SCHALLTECHNISCHE STELLUNGNAHME

P 15078

FLUGHAFEN FRANKFURT/MAIN

ABSCHIRMWAND ENTLANG DES AIRPORTRINGES,
BEWERTUNG DER NEUPLANUNG DER FRAPORT
AUS SCHALLTECHNISCHER SICHT

Berechnung der Geräuschimmissionen LAmax
Triebwerkprobeläufe
Vorfeld der Halle 6
MIT SCHALLSCHUTZWAND AIRPORTRING
GEM. PLANUNG FRAPORT H=8m

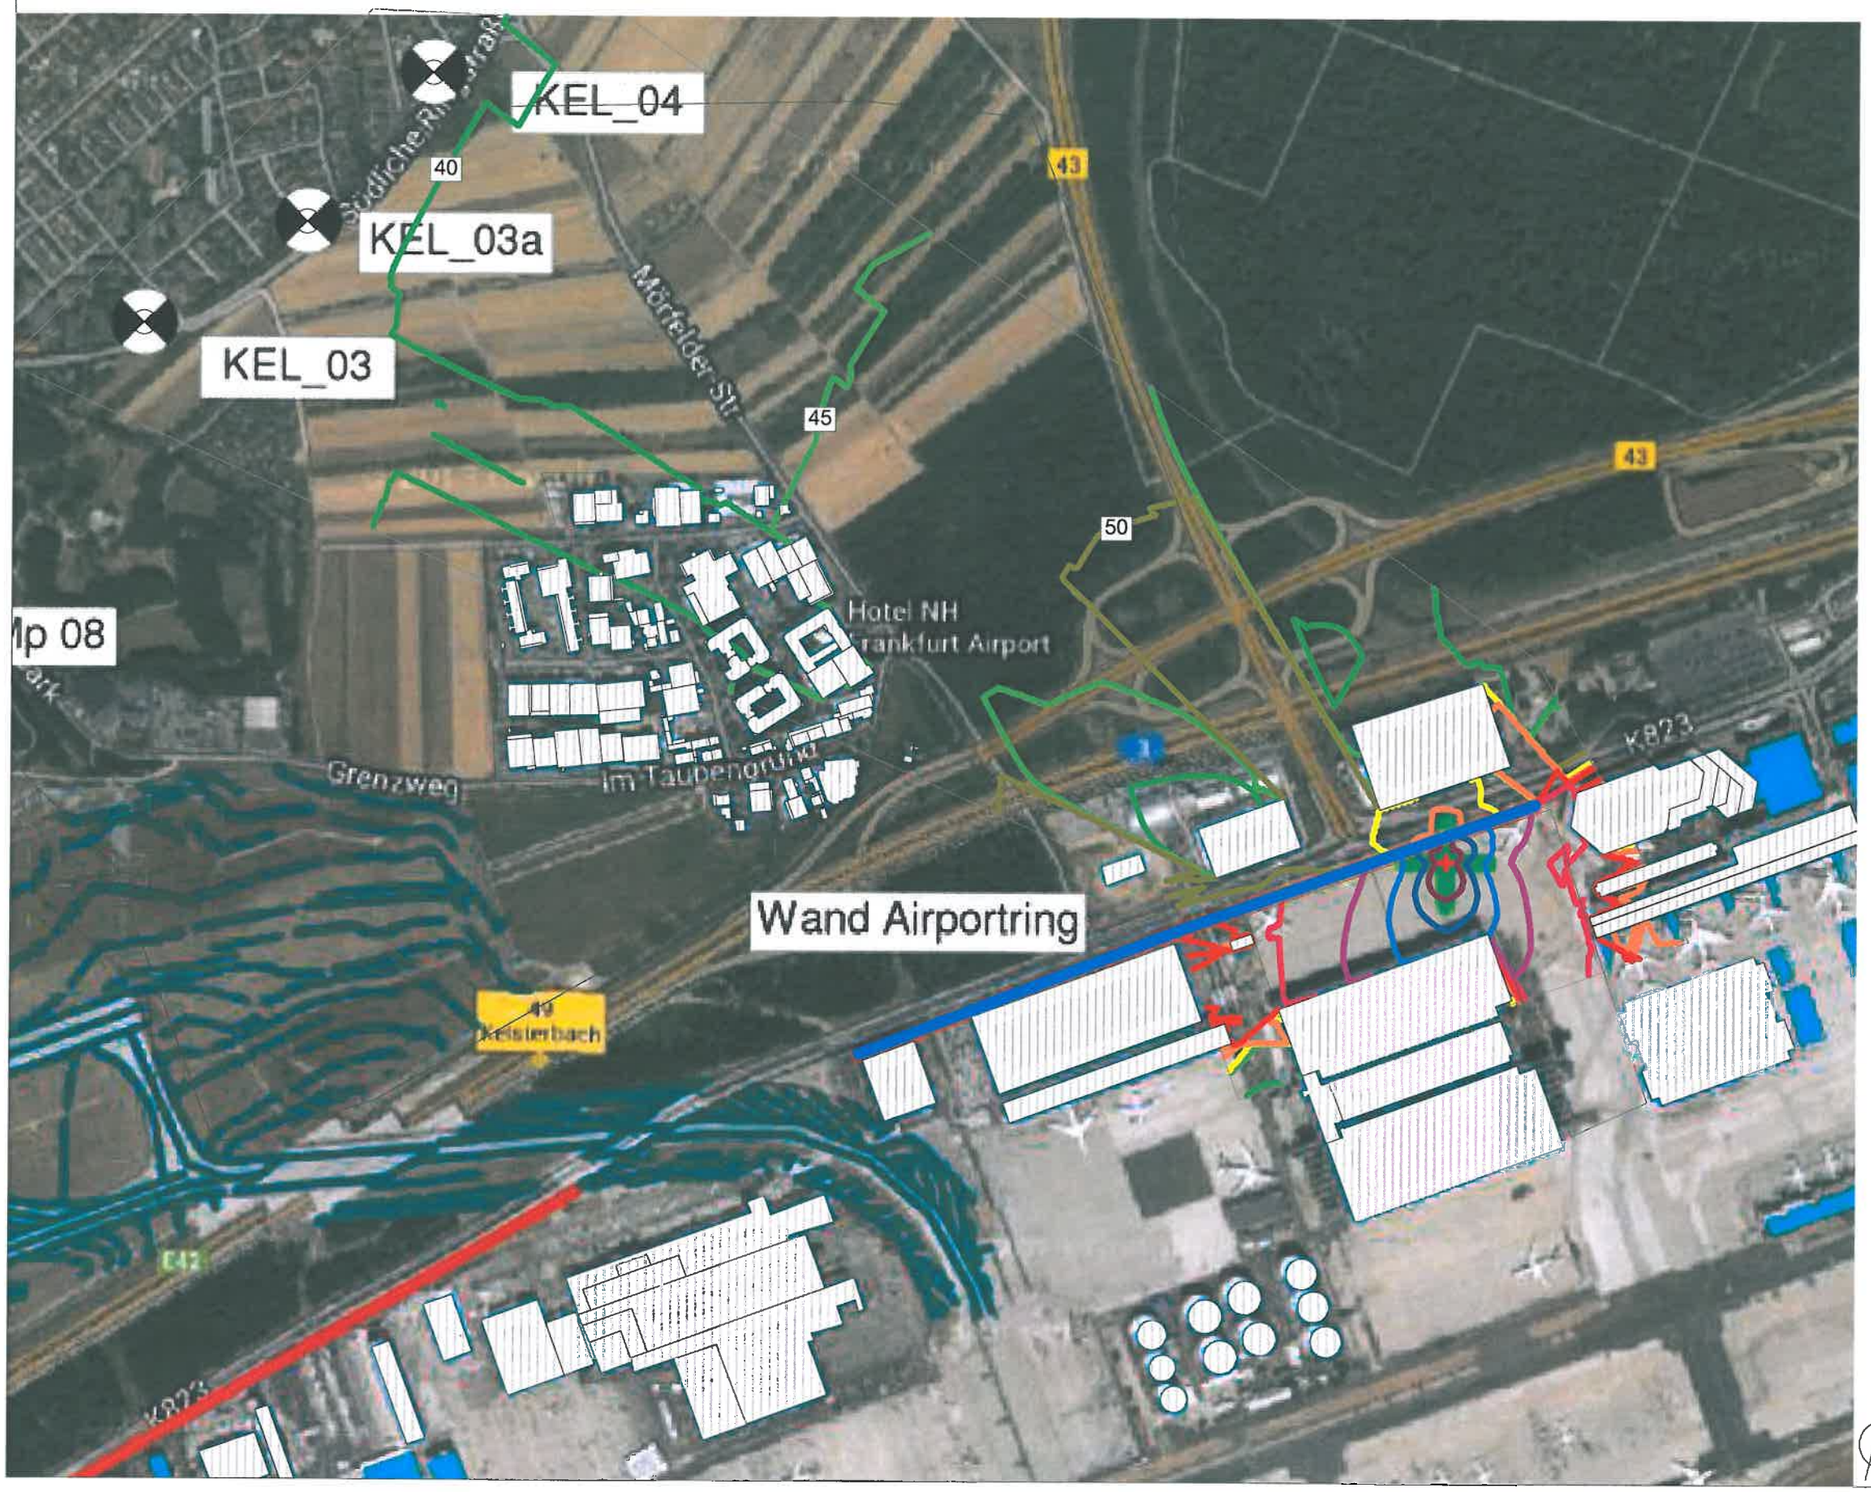
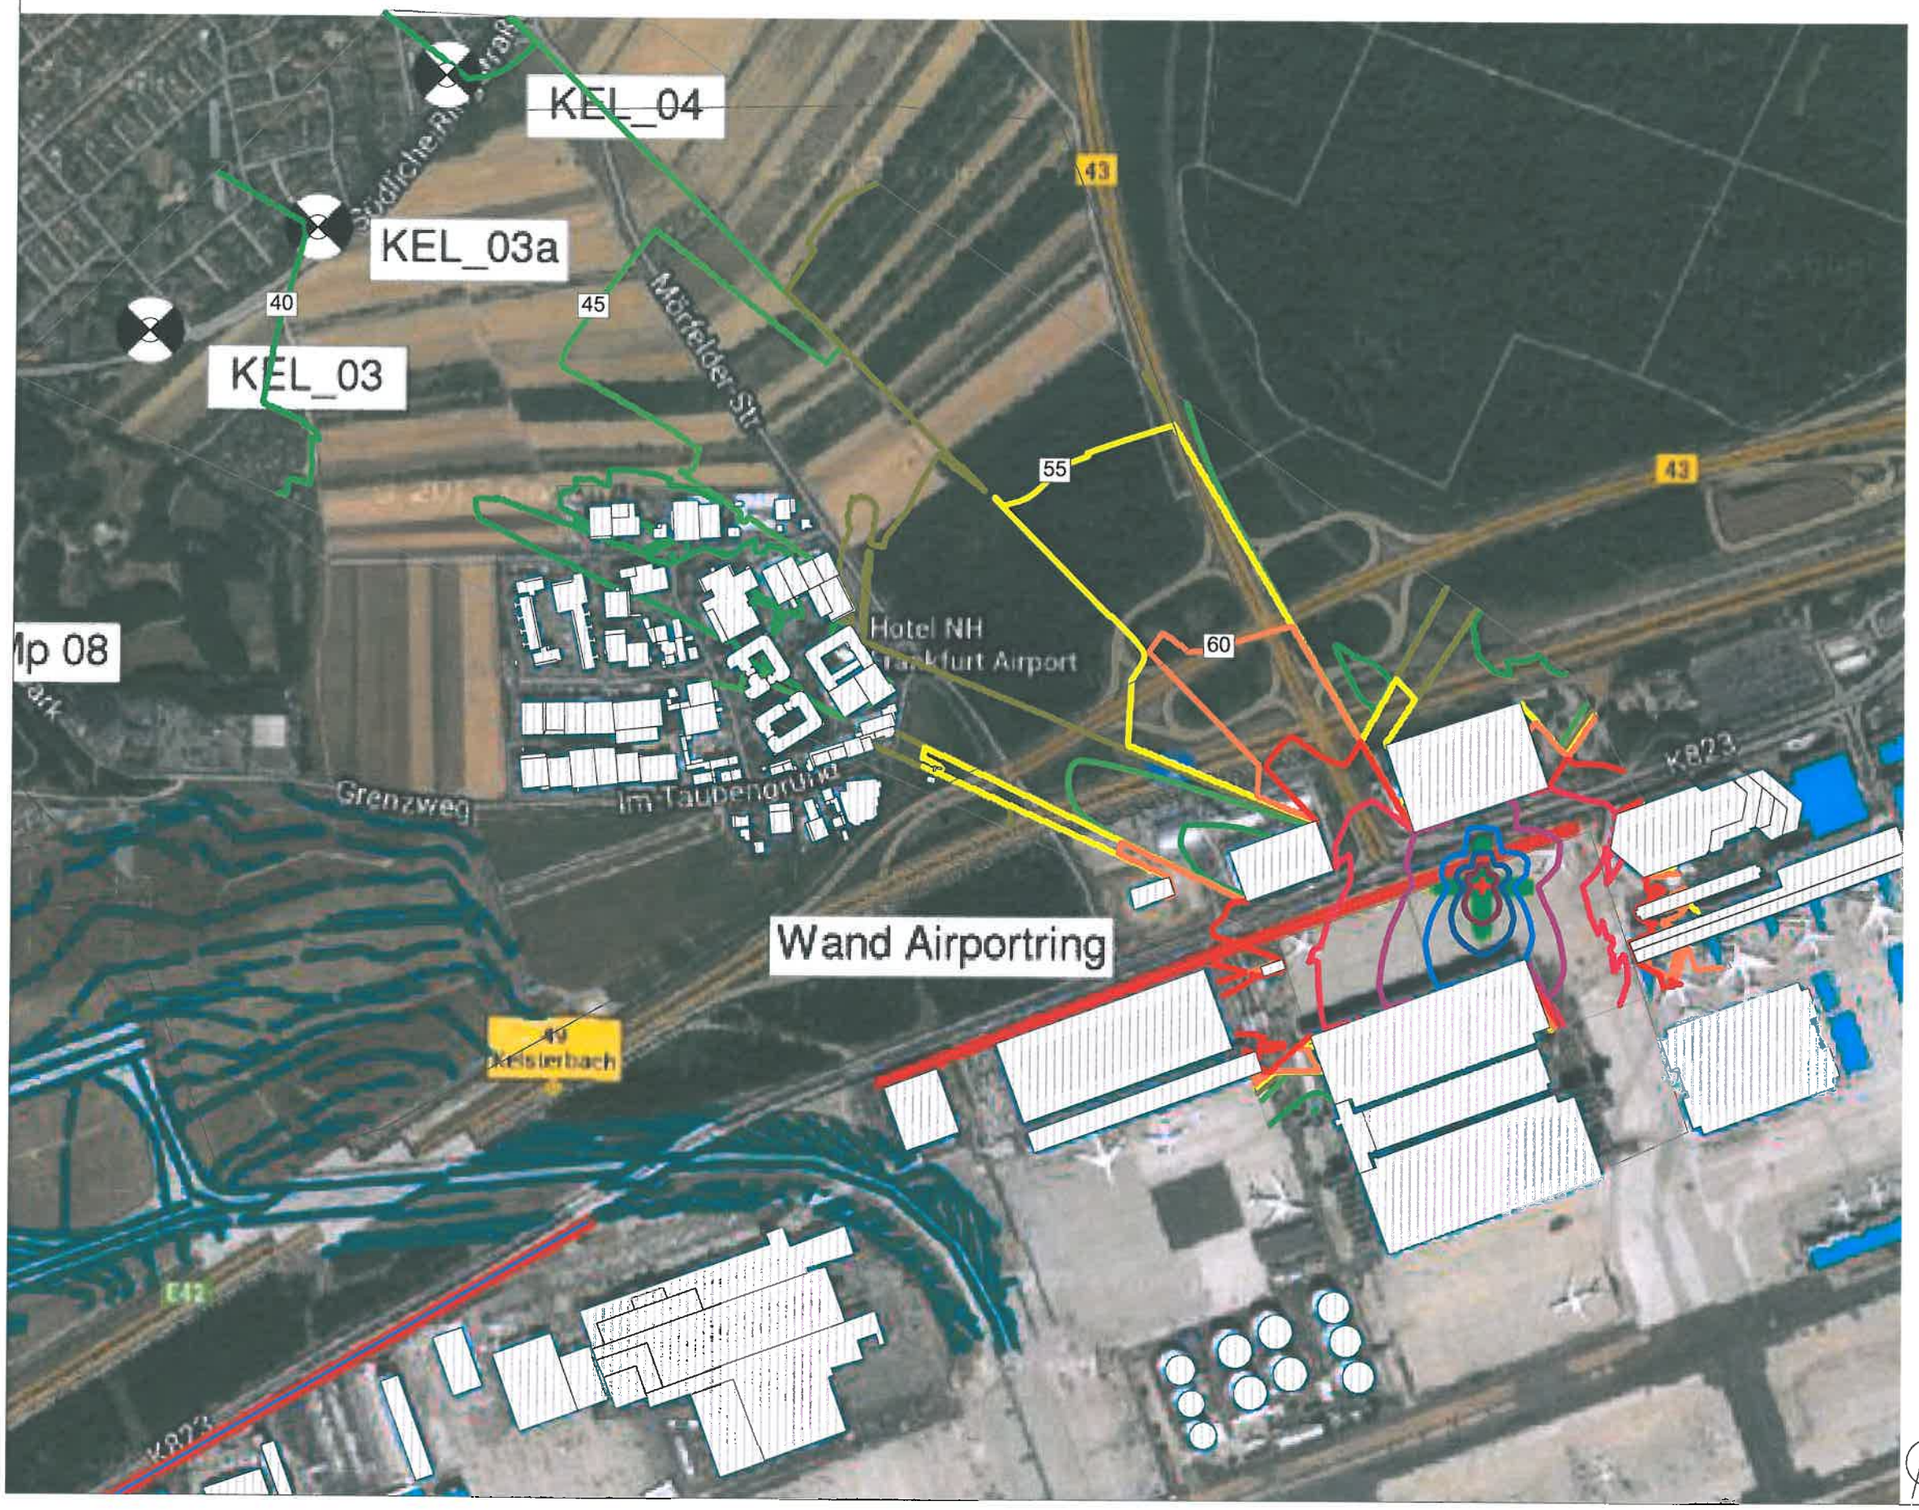
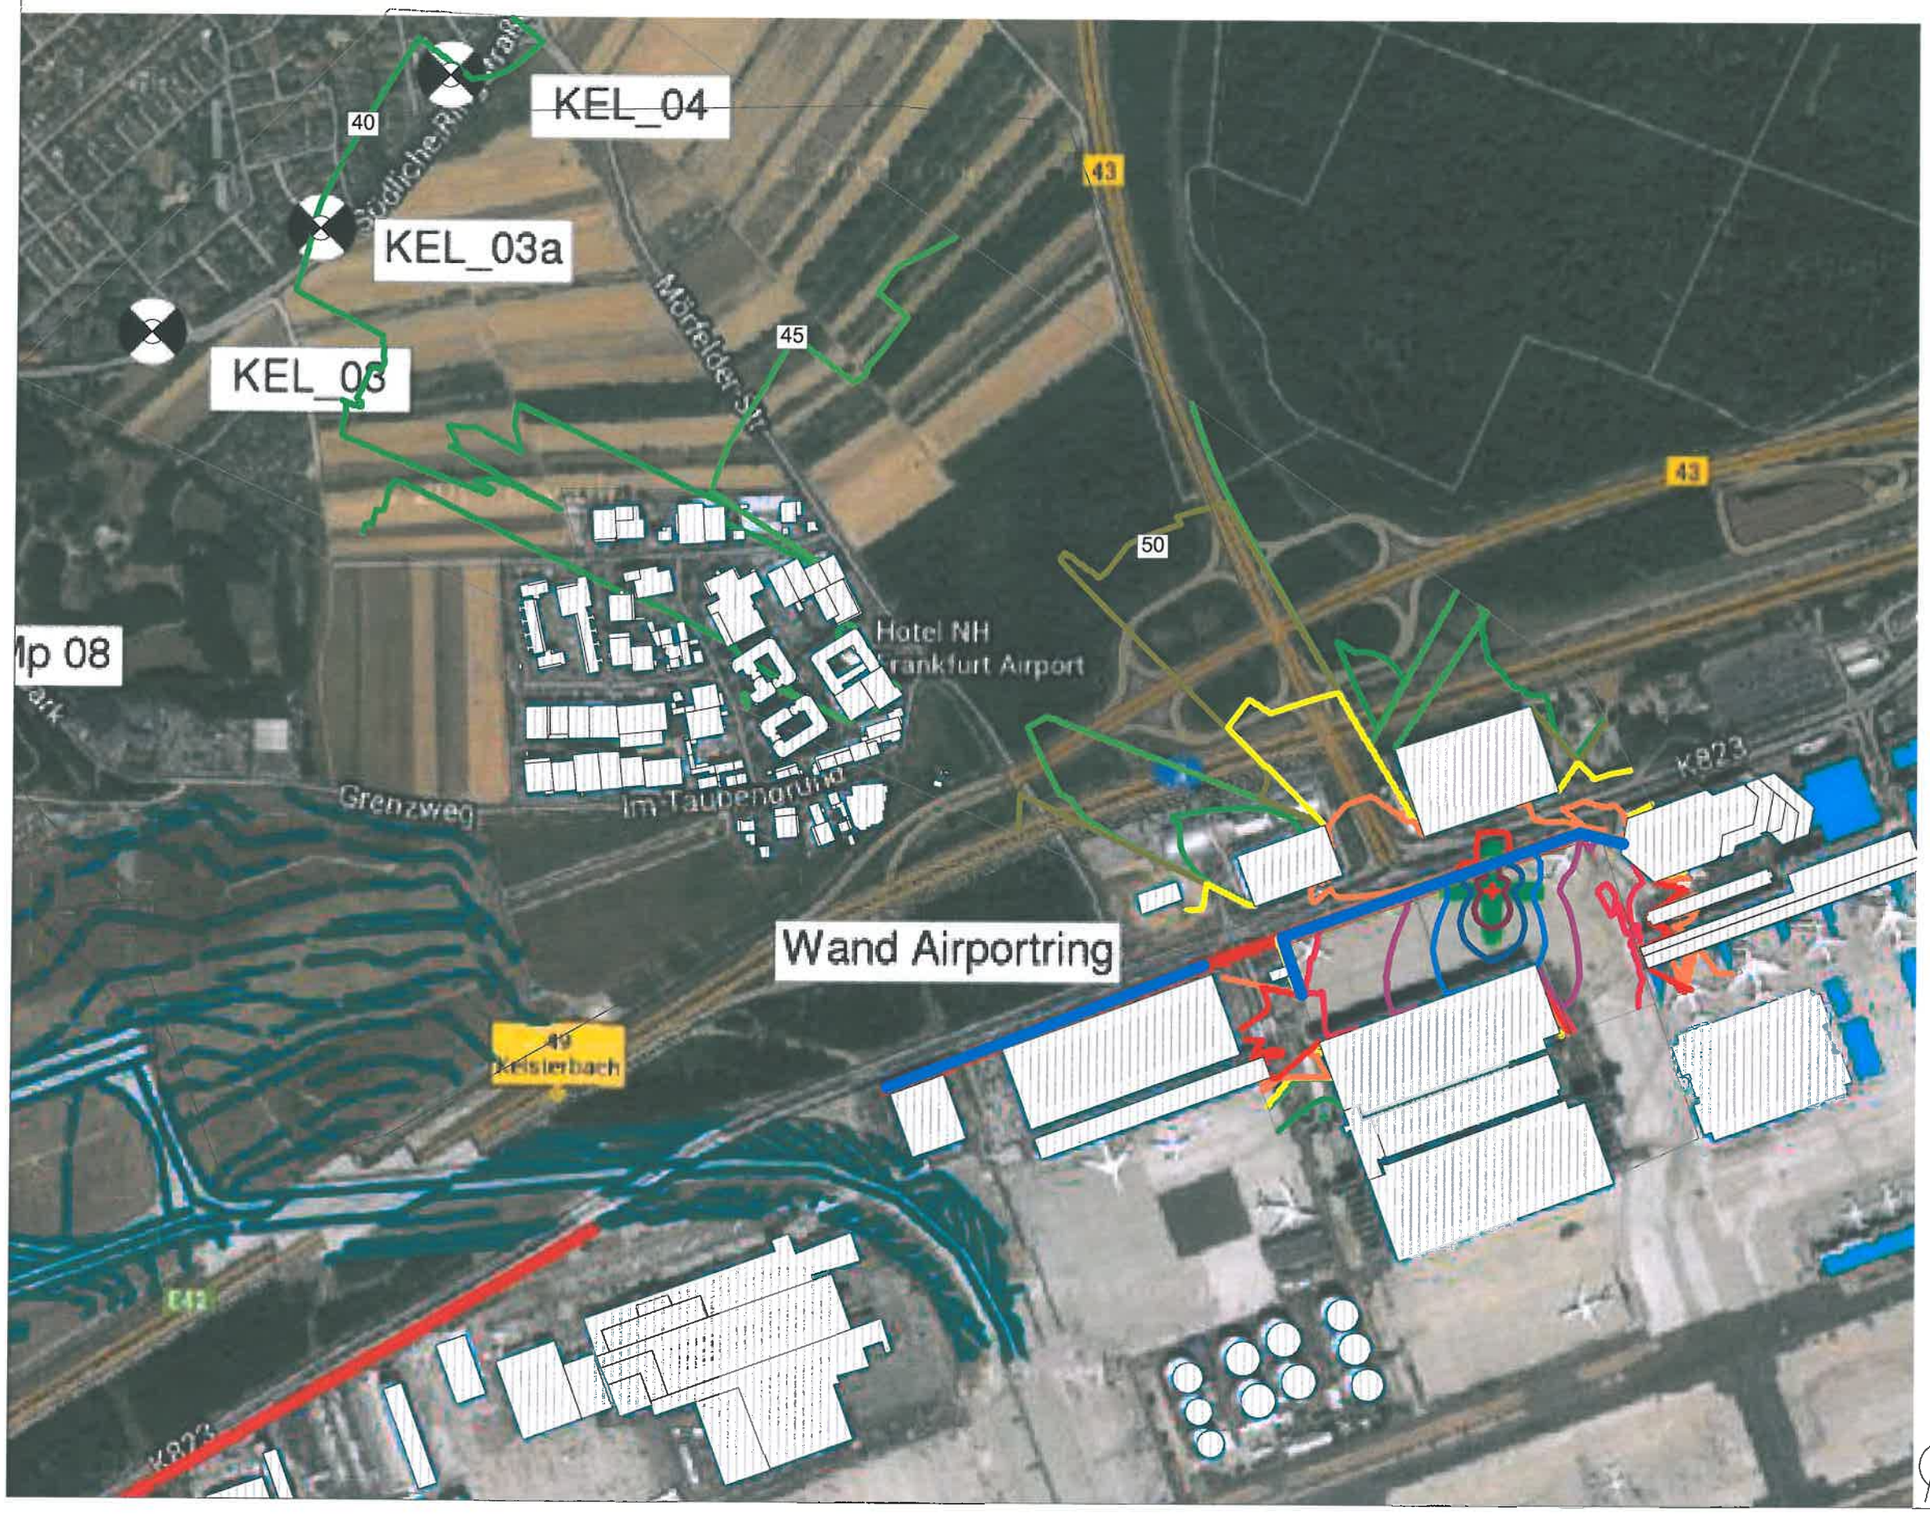
Die berechneten Pegeldifferenzen bezüglich der Geräuschabstrahlung aus dem Bereich des Vorfeldes der Halle 6 zeigen somit, dass zwischen der Situation „mit Schallschutzwand Airportring h = 15 m“ und dem vollständigen Entfernungen dieser Schallschutzwand für diesen Immissionsanteil sich eine Pegeldifferenz von etwa 3 dB ergibt. Die Wiederherstellung der Schallschutzwand mit einer Höhe von h = 8 m bringt gegenüber dem „Wegfall“ der Schallschutzwand dann noch einen Vorteil von ca. +2 dB (Schirmwirkung), gegenüber der Situation h = 15 beträgt der Verlust der Schirmwirkung hier etwa 1 dB. Die Geräuschentwicklungen sind dabei auf geringe Schallimmissionen ~ 40 dB aus diesen Betriebsabläufen anzuwenden, sodass die Einschätzung aus /1/

Die Differenzen zwischen der Schallschutzwand mit h = 15 m und dem „Ersatzbauwerk“ mit h = 8 bzw. 5 m mit einer Pegeldifferenz von etwa 2 dB wird in der Gesamtgeräuschbelastung der Ortslage Kelsterbach durch Fernlärmeinträge/Betriebsgeräusche der Start- und Landebahn „Nord“ zu keiner signifikanten Veränderung der Belastung der Ortslage führen.

Die Berechnungen zur Wirkung der Schallschutzwand im Bereich des Vorfeldes der Halle 6 zeigen eine hinreichende Übereinstimmung zwischen den beiden Berechnungsmodellen. Die in diesem Bereich beschriebene Reflexionswirkung der Wartungshalle 6 beschränkt die Wirkung der hier vorhandenen Schallschutzanlage mit h = 15m in der Art und Weise, dass auch bei einer „niedrigeren“ Schallschutzwand mit einer Bauhöhe gemäß Fraport-Vorschlag nach /1/ von 8m nur eine um 1 dB erhöhte Immissionssituation für die Randlage Kelsterbach für diesen Immissionsanteil zu erwarten ist.
Im Hinblick auf die „Gesamtbelastung“ in diesem Bereich sind hieraus keine subjektiv nachvollziehbaren Veränderungen in der Geräuschbelastung zu erwarten.
